Изменение № 3 ГОСТ 13508—74 Разметка дорожная. Общие технические условия

Постановлением Государственного комитета СССР по стандартам от 25.04.86 № 1089 срок введения установлен

с 01.10.86

| Номер | Форма, цвет, размеры, м | Назначение |

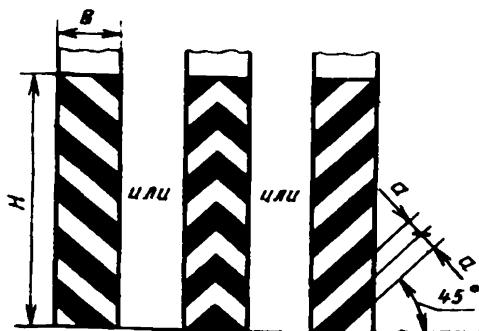
Пункт 1.3. Таблицу 1 для номера 1.11 изложить в новой редакции; дополнить разметкой — 1.14.3:

| Номер | Форма, цвет, размеры, м | Назначение |
|--------|---|--|
| 1.14.3 | <p>В местах разворота, въезда и выезда с прилегающей территории</p> <p>$l_1=0,90$, $l_2=0,30$ $V<60$ км/ч, $l_1=3,00-6,00$, $l_2=1,00-2,00$ $V>60$ км/ч, $l_1=6,00-9,00$, $l_2=2,00-3,00$ $l_1:l_2=3:1$</p>  | <p>Разделение транспортных потоков противоположных или попутных направлений в местах, где необходимо ограничить маневрирование на проезжей части</p> <p>Обозначение регулируемого светофорами пешеходного перехода</p> |
